IMPIANTO AGRO-VOLTAICO PER LA PRODUZIONE DI ENERGIA ELETTRICA DA FONTE SOLARE DENOMINATO "GADAU" DA REALIZZARSI NEL COMUNE DI SASSARI (SS)

RELAZIONE RISPOSTA OSSERVAZIONI prot. MASE 0159443 E prot. MASE 161083

La presente relazione ha lo scopo di presentare le controdeduzioni alle osservazioni aventi protocollo MASE n. 0159443 e n. 161083, ricevute da diversi Enti in merito alla procedura di Valutazione di Impatto Ambientale relativa al progetto di un impianto agro-voltaico denominato "Gadau" da realizzarsi nel Comune di Sassari. Gli enti che hanno avanzato osservazioni sono i seguenti:

Figura 1 - Impianti FER esistenti, autorizzati e in corso di autorizzazione

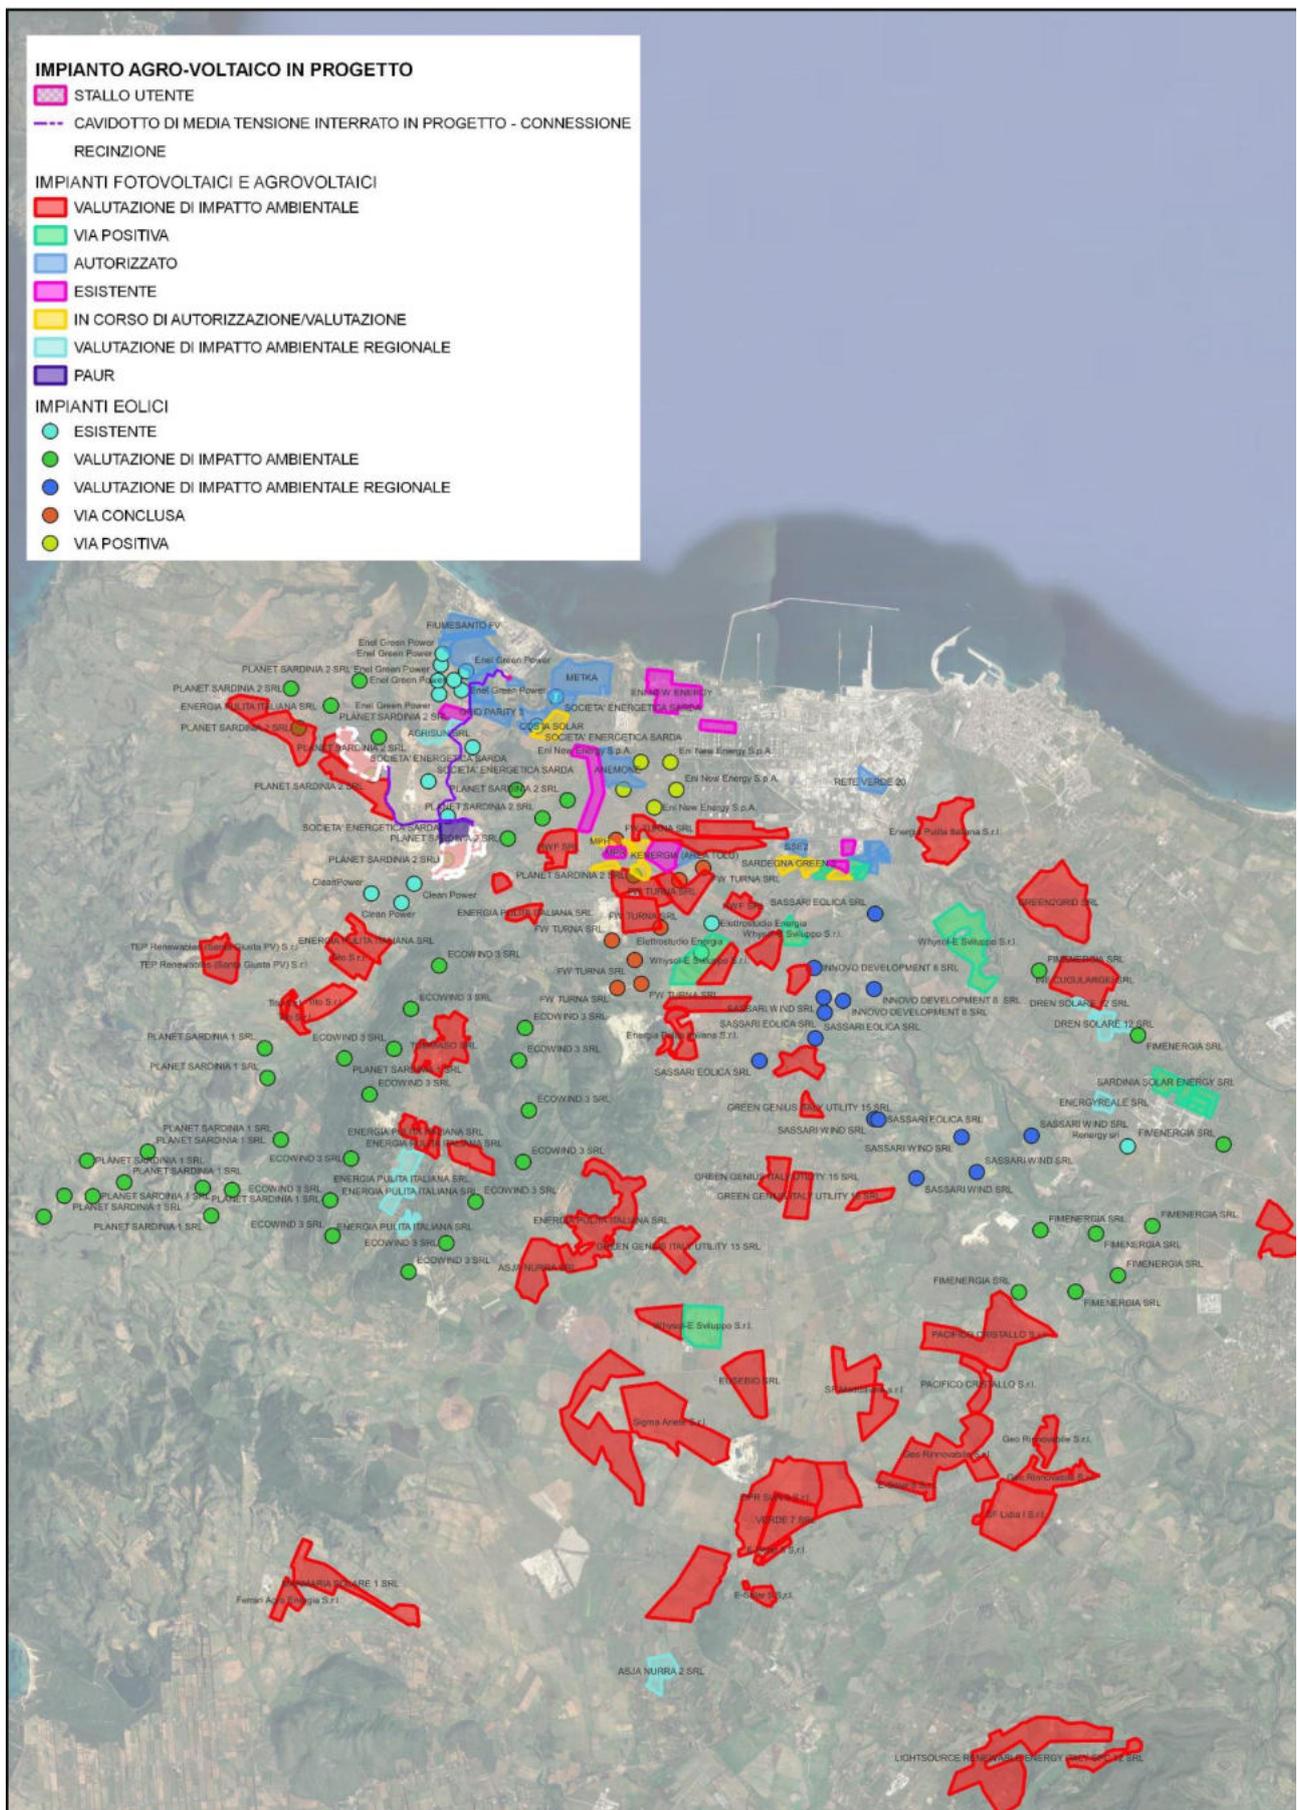
“Al fine di valutare compiutamente gli effetti dell'intervento proposto, si ritiene necessario che gli elaborati proposti siano revisionati in ragione delle criticità riscontrate con particolare riguardo all'effetto cumulo”.

Gli impianti di produzione di energia elettrica da fonti rinnovabili esistenti, autorizzati e in corso di autorizzazione presenti nell'area dell'impianto agro-voltaico, considerando come area d'indagine l'area vasta, indicata nella nota prot. n. 0019972 del 07/09/2023 del Ministero della Cultura – Soprintendenza speciale per il Piano di Ripresa e Resilienza, sono i seguenti:

Figura 3 - Impianti FER esistenti all'interno della Fascia Costiera

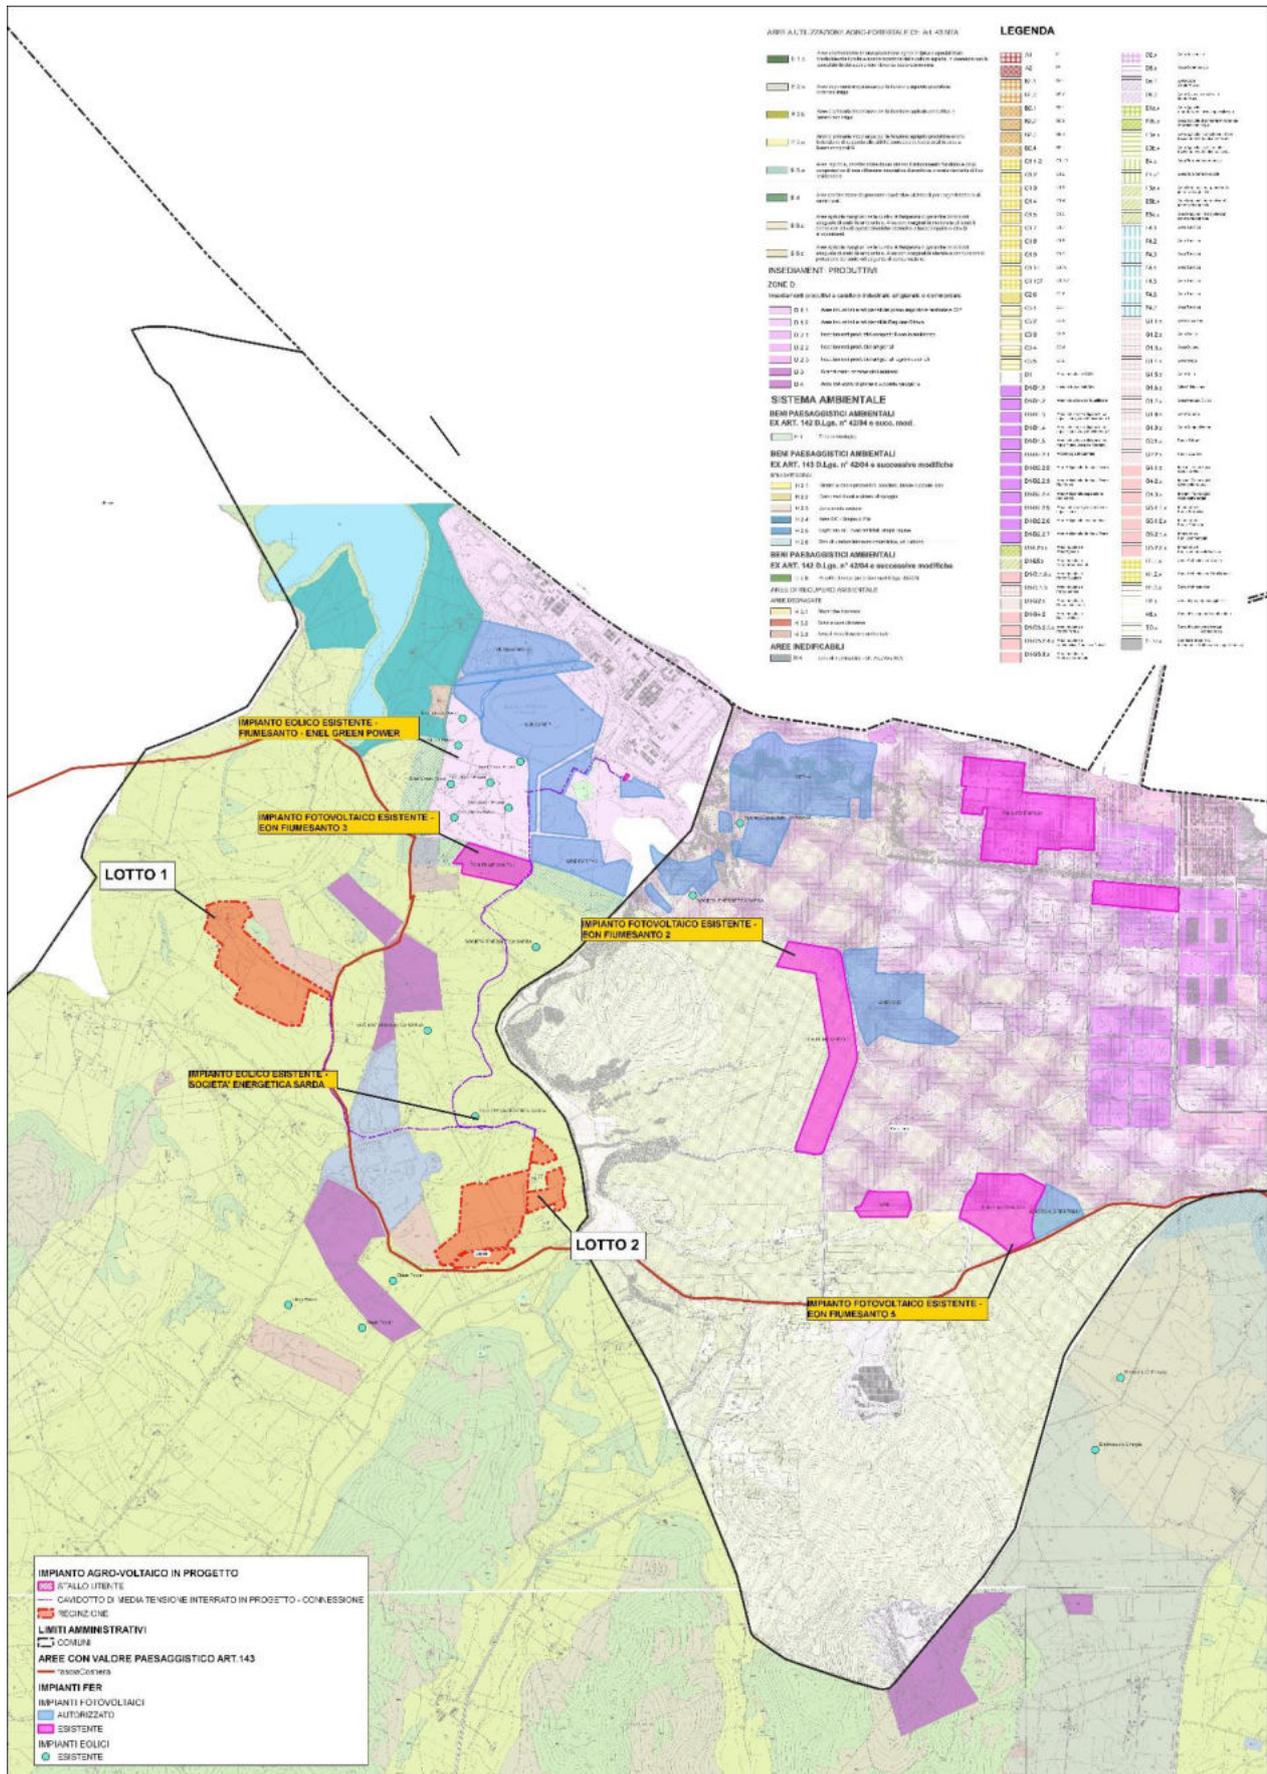
Il Servizio Tutela del Paesaggio Sardegna Settentrionale Nord-Ovest con nota protocollo n.46072 del 29/09/2023, ha osservato che il lotto 2 dell’impianto agro-voltaico in progetto risulta essere all’interno della Fascia Costiera, bene individuato e tutelata dal Piano Paesaggistico Regionale.

Per quanto riguarda l'inclusione del lotto 2 in "Fascia Costiera" del Piano Paesaggistico Regionale, si evidenzia che nell'intorno del lotto 2 e all'interno della fascia costiera sono già presenti un numero considerevole di impianti di produzione di energia elettrica da fonti rinnovabili quali:

Alcuni di questi impianti fotovoltaici ed eolici risultano essere localizzati in area a destinazione urbanistica agricola secondo lo strumento di governo del territorio dei Comuni di Porto Torres e Sassari, come il lotto 2 dell'impianto in progetto. Tale aspetto sottolinea come la presenza di questo vincolo non precluda la possibilità di realizzare l'intervento.

Figura 5 - Interferenza con aree di notevole interesse pubblico

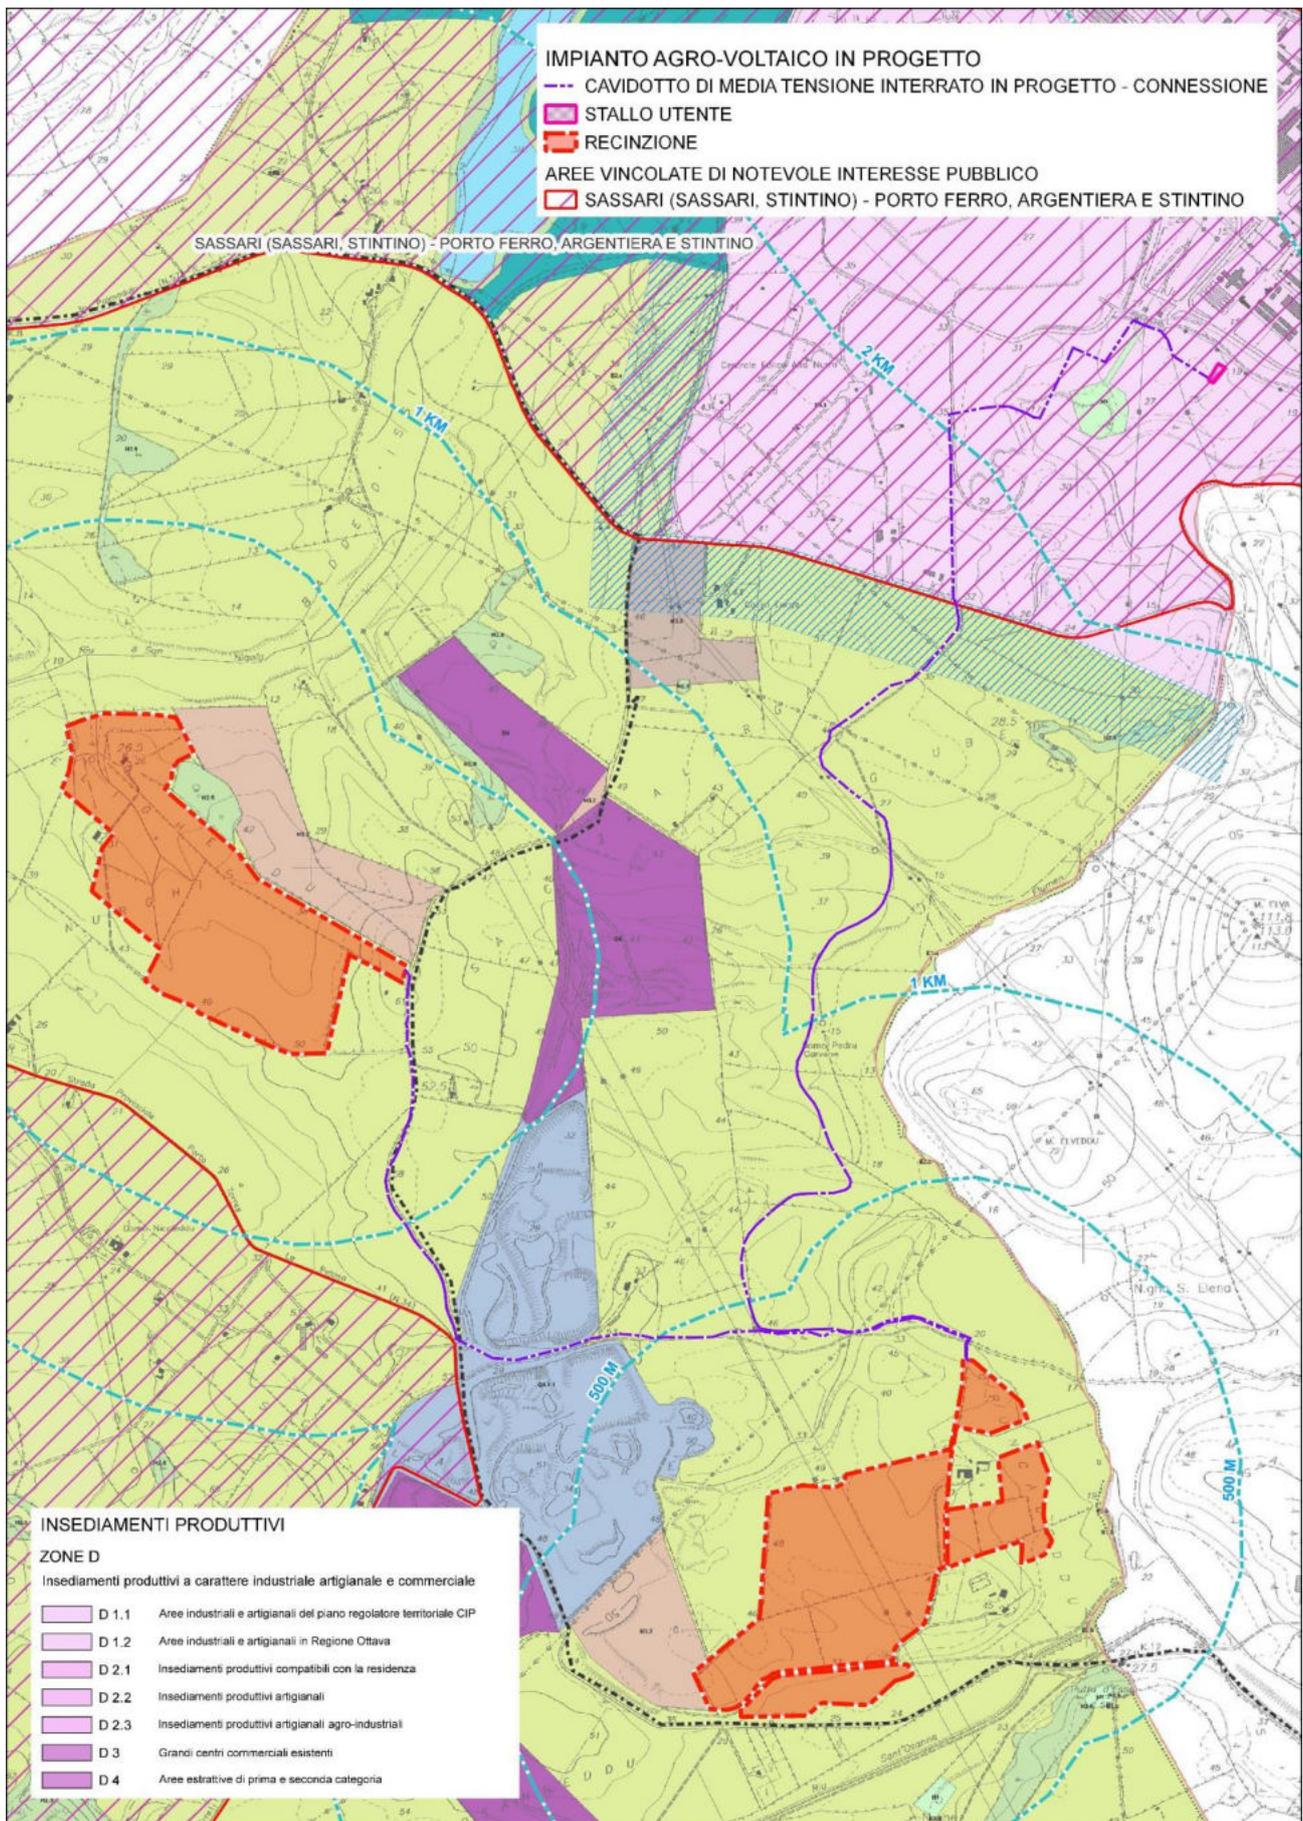
Le aree di intervento interferiscono con aree tutelate legge di cui al vigente D.lgs. 42/2004 e in particolare con:

- 1.1 “Aree di notevole interesse pubblico” di cui all’art. 136;*
- 1.2 “Territori coperti da foreste e da boschi, ancorché percorsi o danneggiati dal fuoco, e quelli sottoposti a vincolo di rimboschimento” di cui al comma 1 lett. g) dell’art. 142;*
- 1.3 “Fascia Costiera”, individuato dal P.P.R. ai sensi dell’art. 143, comma 1, lett. d);*

l’unica interferenza dell’impianto agro-voltaico in progetto con le aree definite come “Aree di notevole interesse pubblico” ai sensi dell’art.136 del D.Lgs 42/2004, riguarda l’ultimo tratto del cavidotto di media tensione in progetto in corrispondenza della Sotto Stazione Elettrica. In particolare, il tratto in questione è situato all’interno della zona industriale individuata nel PUC del Comune di Sassari come “D 1.1 – Aree industriali e artigianali del Piano Regolatore Territoriale CIP”. Infine, il cavidotto in progetto sarà interrato con la modalità di scavo a sezione obbligata, riducendo a zero gli impatti possibili sul paesaggio e sull’ambiente. Per tali motivi, si ritiene che l’impatto del cavidotto in progetto sul paesaggio e in particolare sull’Aree di notevole interesse pubblico vincolate è da ritenersi nullo.

Figura 11 - DGR 27/69 del 10/08/2023 - Monumenti Civiltà Nuragica

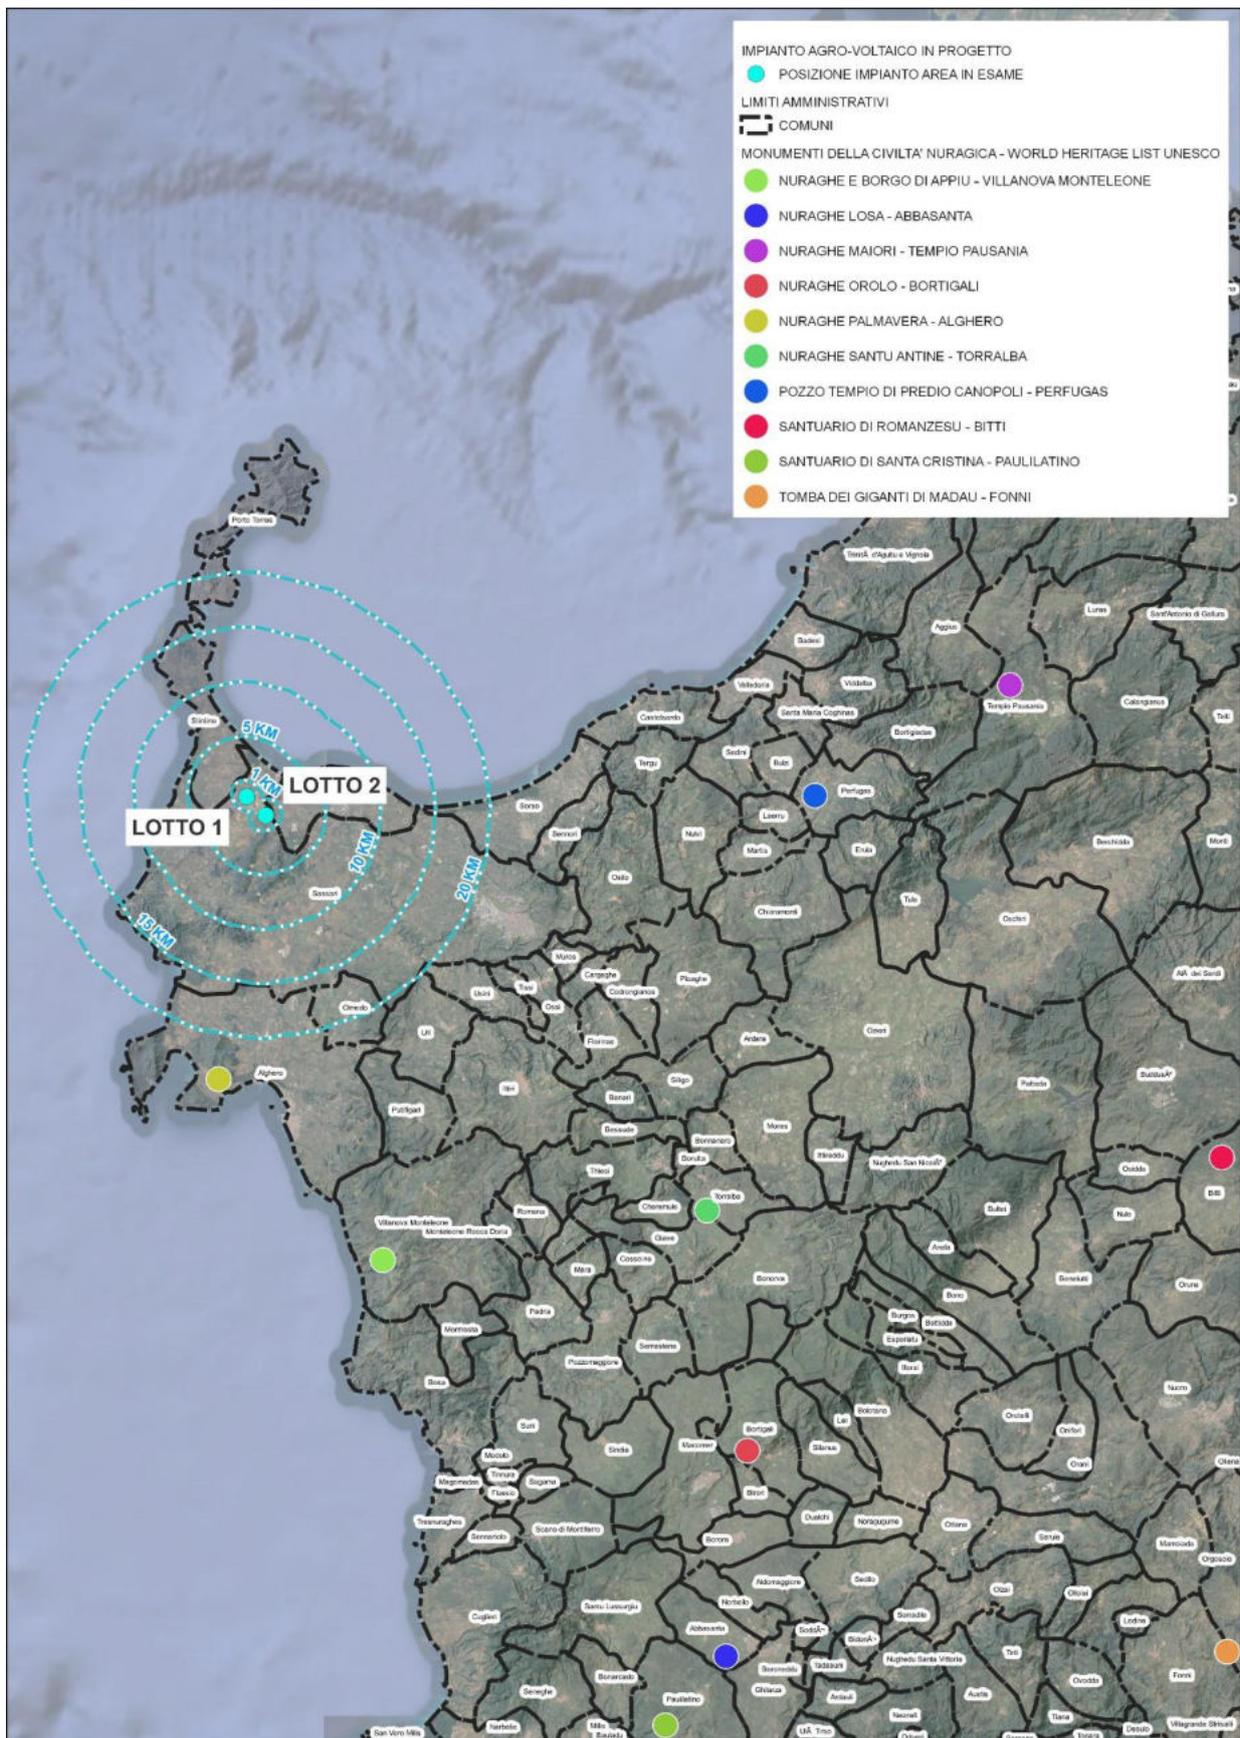
Impatto sui beni culturali in relazione all'impatto sui beni culturali si chiede di verificare l'interferenza dell'impianto sui beni archeologici eventualmente inclusi nel Dossier Unesco per il riconoscimento dei monumenti della civiltà nuragica all'interno della 'World Heritage List'	X_501_RELAZIONE RISPOSTA OSSERVAZIONI_prot. MASE 0159449 e prot. MASE 161083; DTG_104_ANALISI COSTI E BENEFICI AMBIENTALI	Nell'area vasta di 20 km non è presente nessun bene compreso nella delibera della giunta regionale.

Come mostrato precedentemente, nell'area vasta di 20 km dall'impianto in progetto non è presente nessun bene compreso nella Delibera della Giunta Regionale. Quello più vicino risulta essere distante circa 25 km.
